con la presente si inviano le Osservazioni contro il Progetto di un impianto eolico codice procedura ID_VIP/ID_MATTIM: 1269 denominato

"Pitigliano" ubicato nei comuni di Pitigliano (GR) e Sorano (GR) costituito da 20 (venti) aerogeneratori di potenza nominale 7,0 MW per un totale

OSSERVAZIONE n. 1. Mancata consultazione della Soprintendenza Archeologica Belle Arti e paesaggio per la Provincia di Viterbo e l'Etruria meridionale.

Immagine 1. Vincoli ex art. 136 del CBC dal PIT della Regione Toscana e zona approssimativa dove è progettato l'impianto industriale.

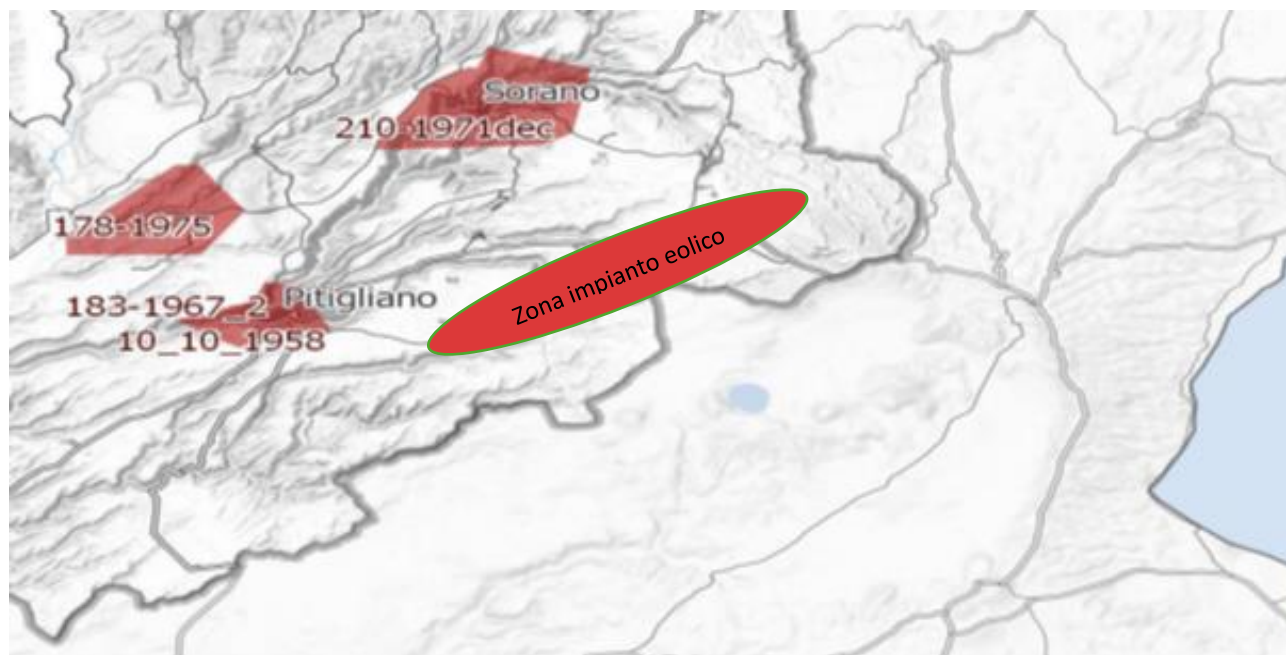
Al contrario si evidenzia che l'impianto eolico industriale citato non solo ricadrebbe con tutti e 20 gli aerogeneratori all'interno delle fasce di rispetto di 3 km di due vincoli paesaggistici di notevole interesse pubblico esistenti nella Regione Lazio e con una parte di essi nel vincolo paesaggistico del Centro abitato di Sorano (GR) quindi in aree non idonee all'installazione di impianti di energia rinnovabile. Addirittura, alcuni aerogeneratori sarebbero ubicati a poche centinaia di metri dai perimetri dei due vincoli paesaggistici laziali ex art 136 del CBC.

Inoltre, come sostiene la Proponente parte dell'impianto si verrebbe a trovare a 3,5 km dal centro abitato di Sorano. Infatti, tre degli aerogeneratori WTG 08, 09, 10 sono addirittura all'interno delle fasce di rispetto dei 3 km del suo vincolo paesaggistico di notevole interesse pubblico ex art 136 del CBC. Si evidenzia che così si crea

un'ulteriore incompatibilità con la tutela del Paesaggio.

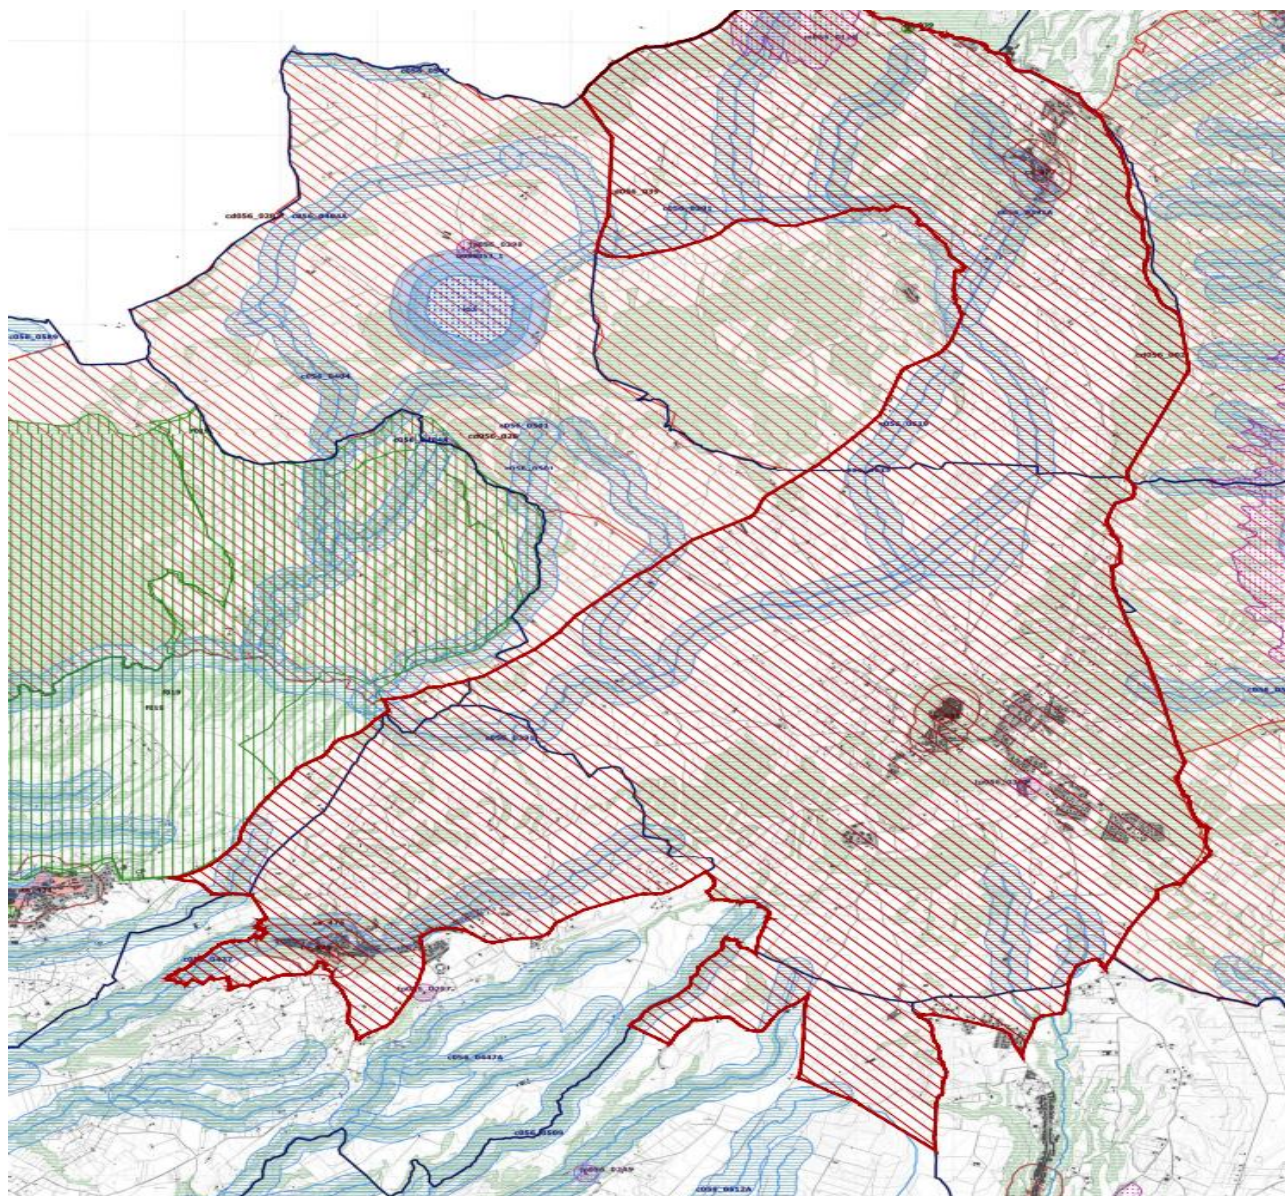
Come è illustrato nell'immagine si ribadisce che l'impianto industriale "Pitigliano" ricade completamente all'interno delle fasce di rispetto dei due vincoli di notevole

interesse pubblico e lambisce quelle di un terzo vincolo e quindi come affermato dal Consiglio di Stato nelle sentenze citate, l'impianto è insediato in area non idonea ai sensi dell'art. 20 comma 8 lettera c quater del D.Lgs. n. 199/2021 e ss.mm.ii al contrario di quanto sostiene la proponente.

Immagine 3. Cumulo di una parte di impianti eolici, fotovoltaici e geotermici industriali in progettazione ed esistenti intorno all’eolico industriale “Pitigliano”.

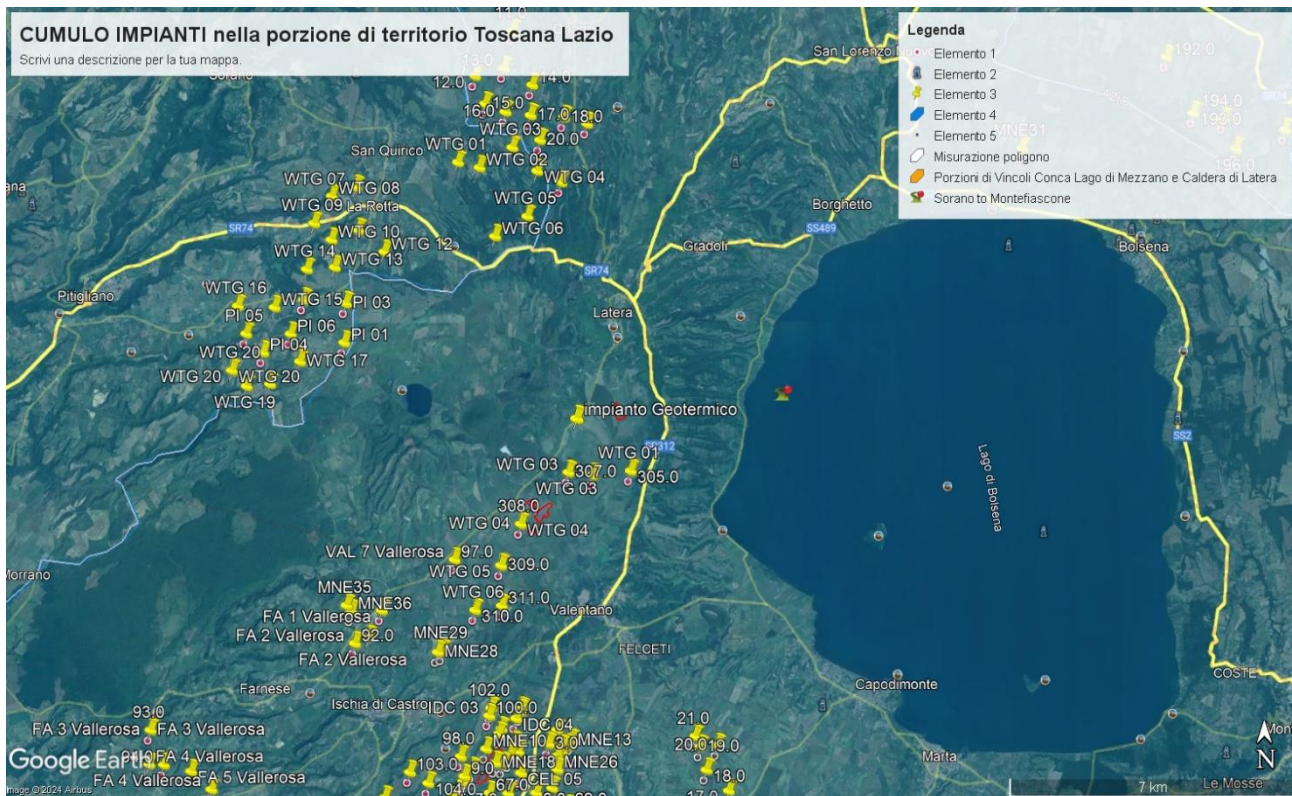
Beni Culturali “*Ambito paesaggistico, geologico e geomorfologico dell’orlo della caldera di Latera ...*” Non vengono nemmeno citati gli impianti eolici in progetto al MASE, il “Rempillo” (6 aerogeneratori) e un altro in verifica amministrativa di 14 aerogeneratori e 72, 6 MW. Ad oggi nei territori di Pitigliano, Sorano e in quello limitrofo potenzialmente potrebbero essere insediati 40 aerogeneratori alti 200 metri e larghi 170. Ma la proponente non cita neanche altri impianti che creerebbero il cumulo e quindi maggiore impatto. Infatti, sul territorio della “Città del Tufo” (Sorano e Pitigliano) impatterebbero anche l’impianto eolico “Montarzo” di Onano con 13 aerogeneratori con le dimensioni ricordate, l’altro eolico industriale nel territorio di Valentano con sette aerogeneratori (stesse dimensioni), gli impianti di Farnese con un minieolico di 3 Torri alte 60 metri già installate in località Poggio del Crognolo e l’impianto eolico industriale “Vallerosa” (7 aerogeneratori alti 200 metri e larghi 158 metri) in procedura VIA presso la Regione Lazio. Inoltre, altri impianti del minieolico già presenti a Valentano, Cellere e Piansano e due progetti eolici industriali con le stesse dimensioni (200 m x 170 m) nel Comune di Ischia di Castro. La valutazione del cumulo non prende neanche in considerazione gli impianti industriali di fotovoltaico e agrivoltaico in progetto a Farnese, Valentano, Ischia di Castro, Cellere. L’impianto geotermico in procedura Via al MASE, progettato nella Caldera di Latera. Quindi è stata effettuata una valutazione del potenziale impatto cumulativo non veritiera a dispetto di quanto affermato dalla proponente che sostiene di aver preso in considerazione uno spazio di 10 km intorno al suo impianto per gli impatti che si creerebbero.

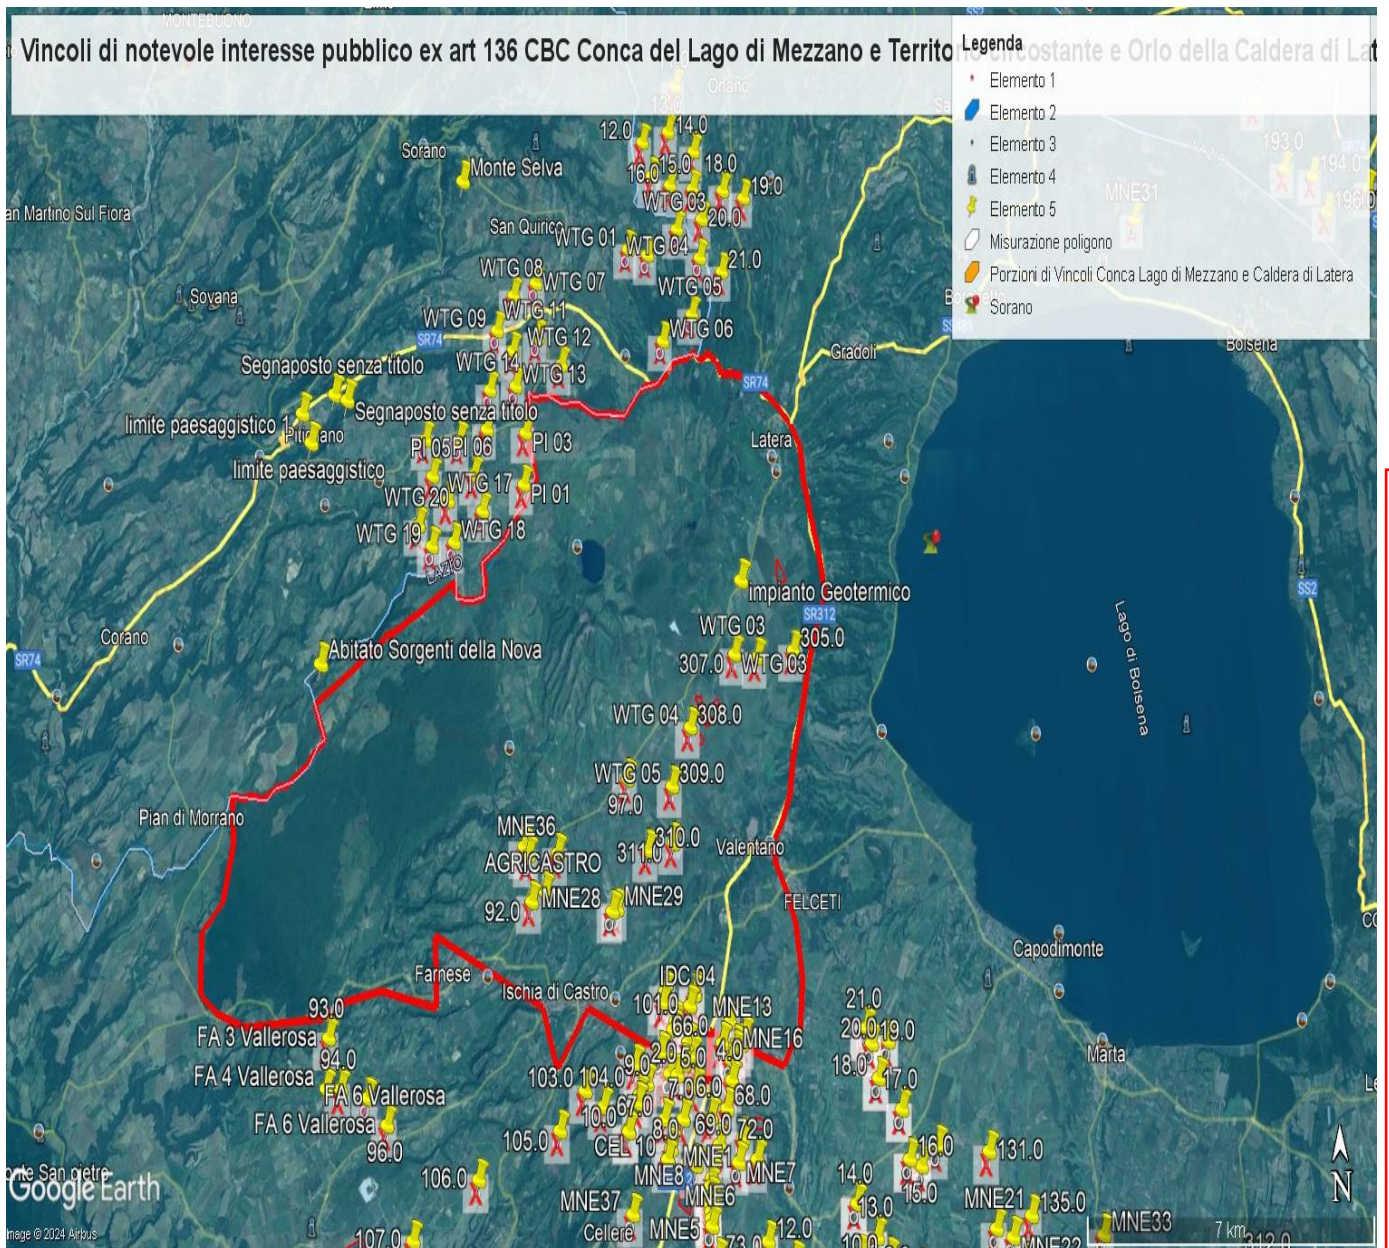
conditions (2001)”. Detto studio riporta la stima della traiettoria di una pala eolica in condizioni di normale funzionamento sia per la pala intera che per eventuali frammenti. Lo studio ipotizza che, in assenza di forze aerodinamiche, la massima gittata si ottiene quando la pala si distacca dal rotore con un angolo di 135° azimut, considerando quale unica forza inerziale quella di gravità con approccio quindi conservativo e a vantaggio di sicurezza. Viene quindi calcolato il tempo di volo considerando la velocità verticale iniziale applicata al centro di gravità. Nota la durata di volo e conoscendo le componenti orizzontali e verticali della velocità è possibile definire la traiettoria dell'elemento distaccatosi. Le conclusioni dello studio analitico del fenomeno, **basato su grossolane approssimazioni anche dichiarate**, ha dimostrato che è opportuno evitare la presenza di ricettori sensibili al probabile distacco di organi rotanti nella circonferenza di raggio 85 m dall'asse dell'aerogeneratore. A pag 7 del Documento prodotto dalla proponente “ Relazione gittata” a pag 7 si afferma *“Nella definizione del Layout del Parco di Pitigliano-Sorano in un intorno di ampiezza pari a 212,04 m che rappresenta il valore di gittata reale stimato non ricade nessun punto sensibile”*. Questo valore della gittata massima oltre a non essere assolutamente condivisibile e non realistico in quanto addirittura di poco superiore all'altezza della pala non è neanche veritiero perché abbiamo visto che la S.R 174 maremmana sarebbe interessata dal crollo della pala WGT 07 e altre strade provinciali e secondarie sarebbero interessate dalla vicinanza di altri aerogeneratori sopra meglio individuati.

Infatti, il fenomeno della gittata massima è molto più complesso da stimare analiticamente, per questo si rimanda all'esperienza dei costruttori più esperti i quali indicano detto fenomeno come molto raro con una variabilità di ritrovamenti dei frammenti a distanze molto varie, in relazione ai numerosi fattori che possono condizionare l'evento, l'orografia, la velocità del vento, la direzione, le azioni aerodinamiche di portanza che potrebbero spingere a centinaia di metri frammenti di elementi rotanti, come purtroppo avvenuto già in

passato. Il rischio è elevato sia per gli abitanti che si trovano entro i 500 metri lineari sia per gli agricoltori che si troveranno a coltivare i suoli sottesi dall'impianto o nelle attività di ricezione legate agli agriturismi sia per i veicoli che si troveranno a transitare sulle strade regionali, provinciali, comunali o vicinali citate. Per questo ulteriore motivo legato all'incolumità delle persone e degli animali chiediamo che venga espresso parere contrario alla realizzazione dell'impianto eolico "Pitigliano".

IMMAGINE n. 2 Impianto eolico industriale “Pitigliano” e distanze aerogeneratori dai Vincoli della Conca del Lago di Mezzano...

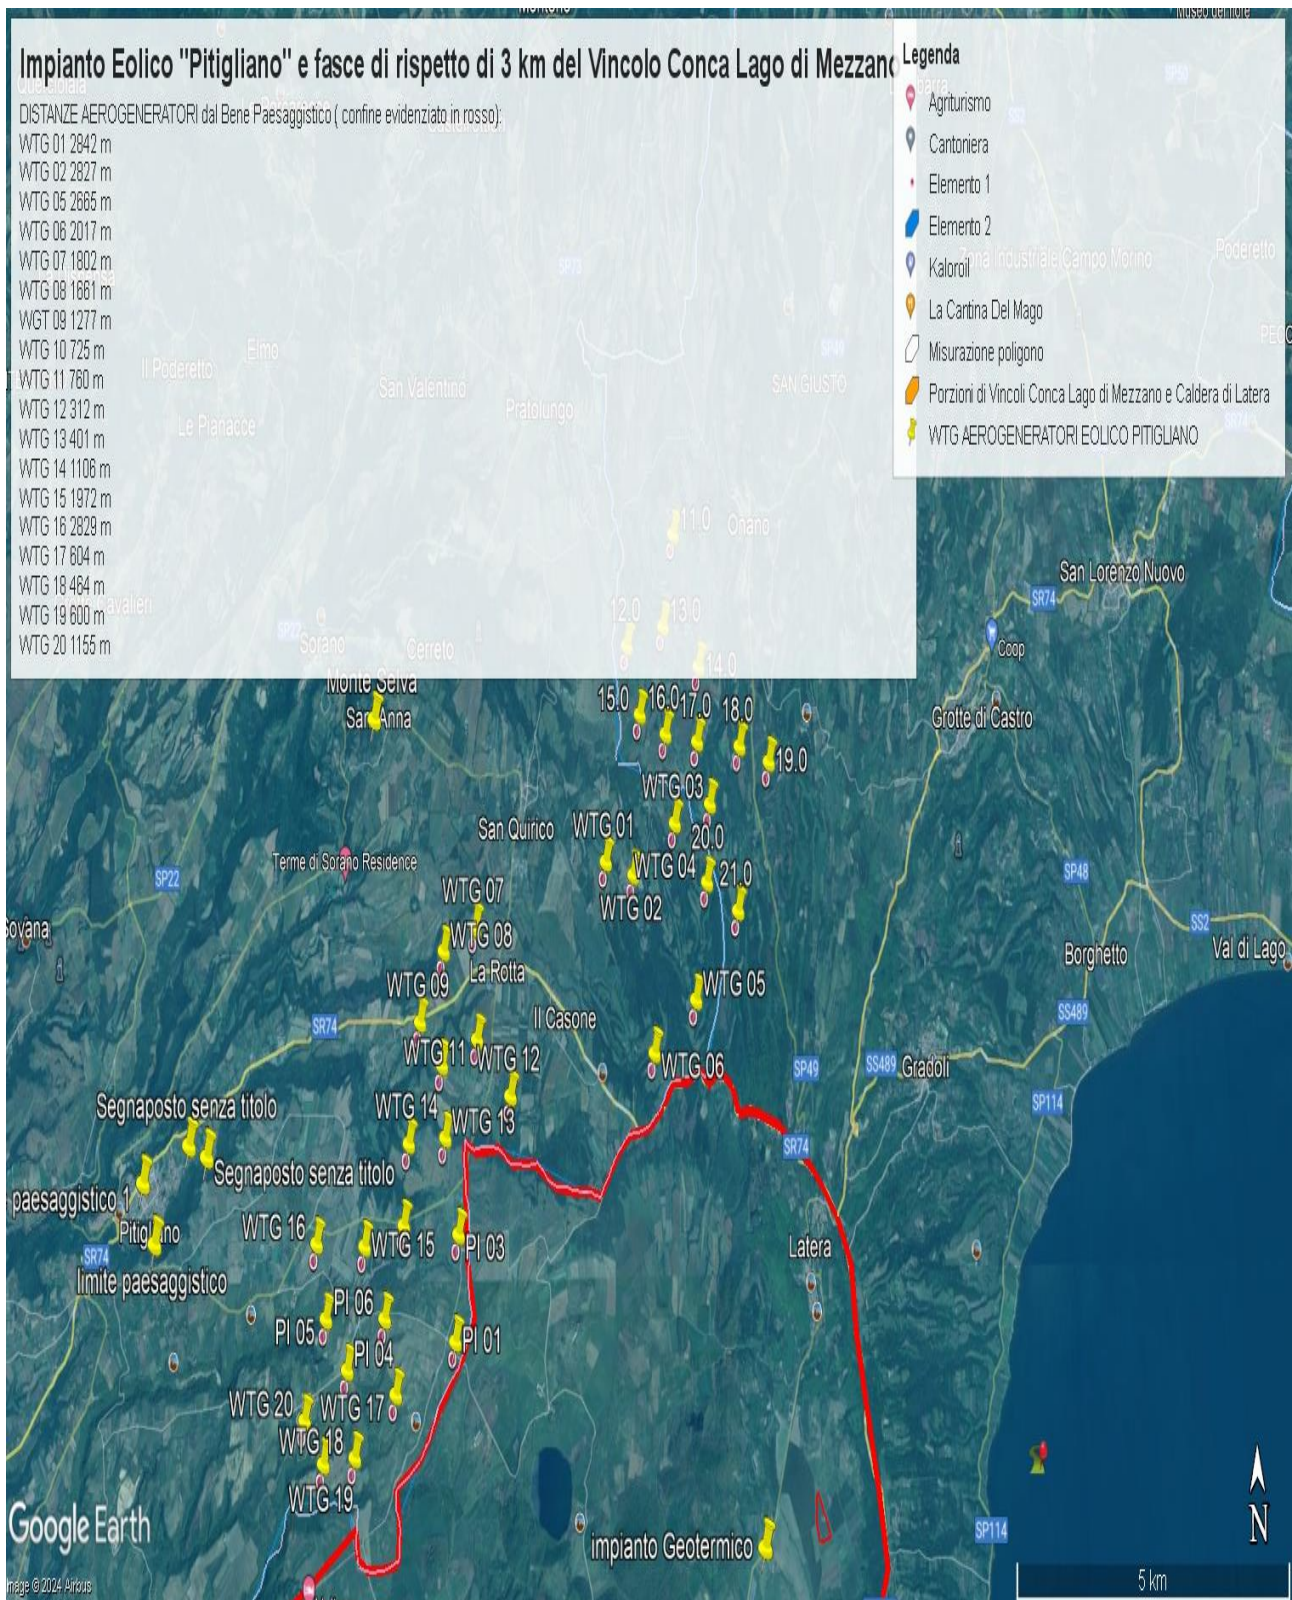
IMMAGINE 1. Confini esterni in rosso dei due vincoli laziali (uniti) della Conca del Lago di Mezzano e territorio circostante (Selva del Lamone) e Orlo della Caldera di Latera ... entrambi di notevole interesse pubblico nelle cui fasce di rispetto di tre chilometri ricadrebbero con distanze diverse gli aerogeneratori dell'impianto eolico industriale " Pitigliano". Si evidenzia anche il cumulo con altri impianti FER (segnaposto gialli) nel Lazio e Toscana (Eolico Rempillo P01, P02 ecc).

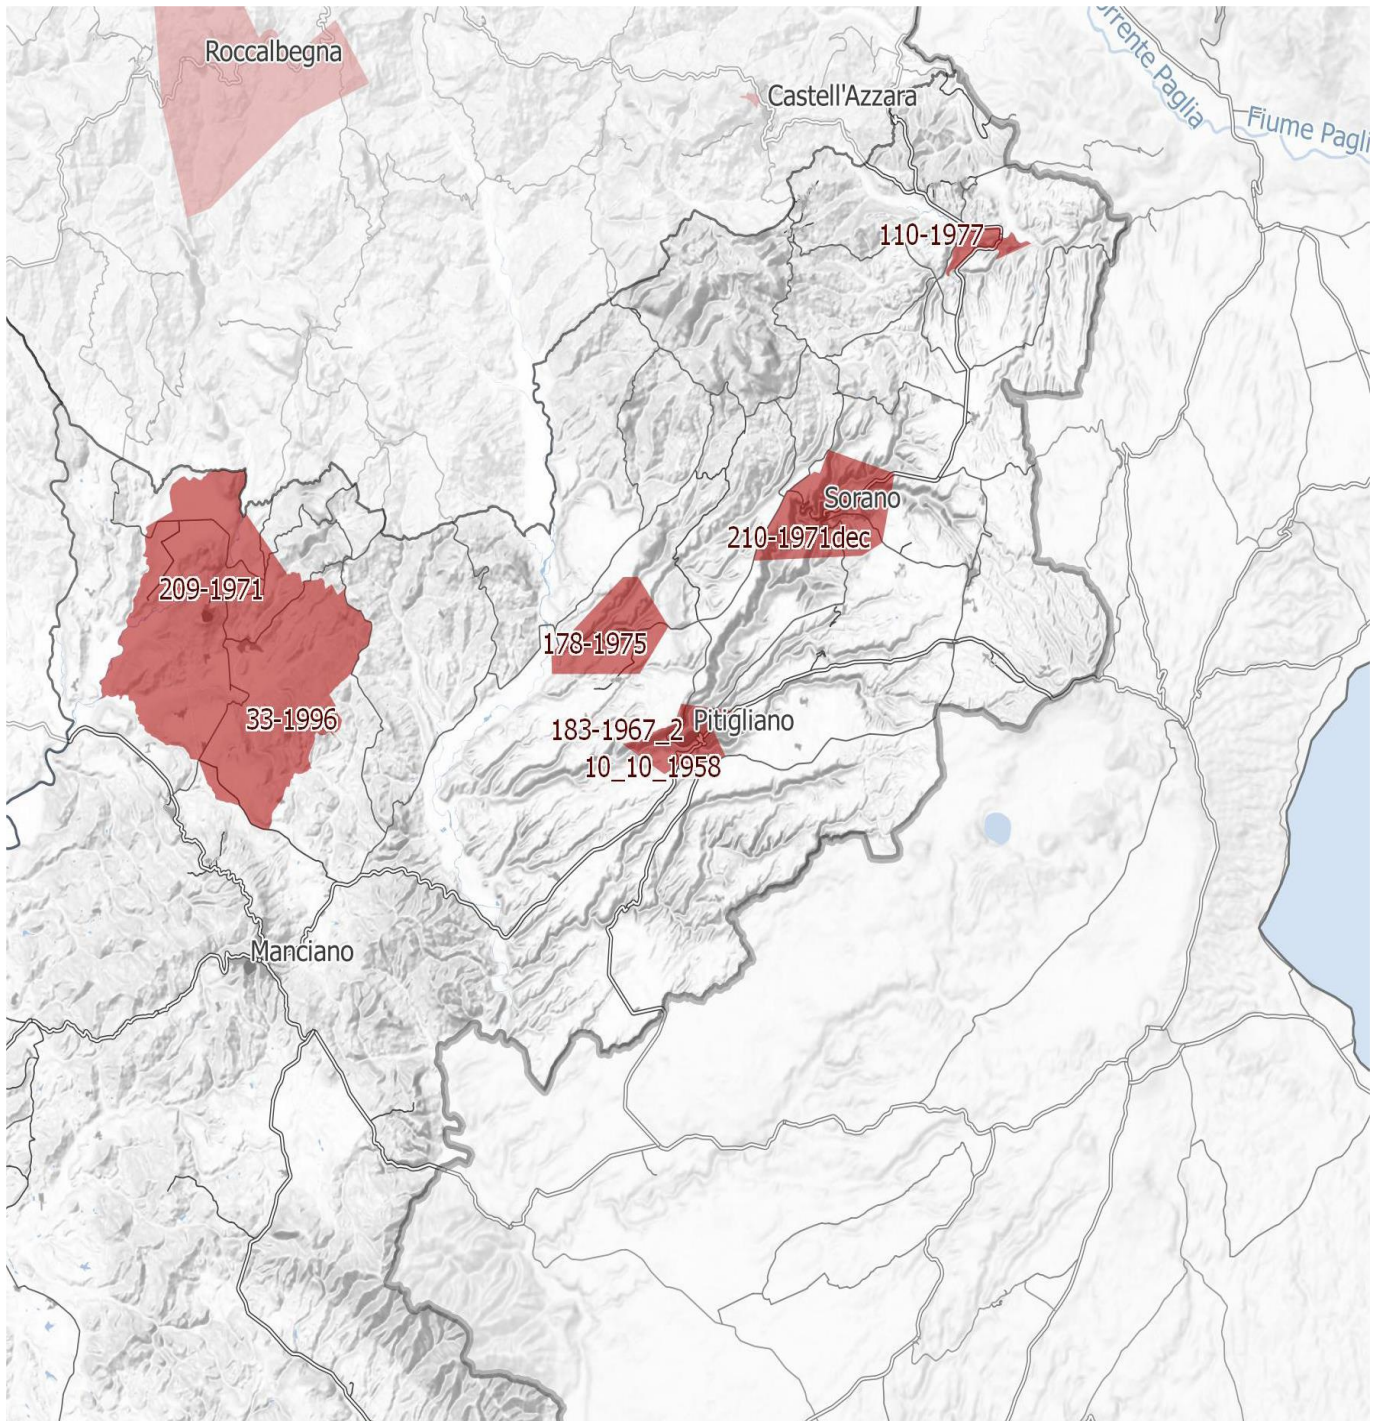
IMMAGINE n. 4 Si evidenzia che i tre aerogeneratori WTG 07, WTG 08 e WTG 09 impattano con il vincolo paesaggistico di notevole interesse pubblico del Centro Storico di Sorano. Il WTG 07 si troverebbe a 2828 m, WTG 08 2504 e WTG 09 2990. Il cavidotto dell'impianto invece impatta in buona parte del Vincolo paesaggistico ex art. 136 del CBC del Centro Storico di Pitigliano.
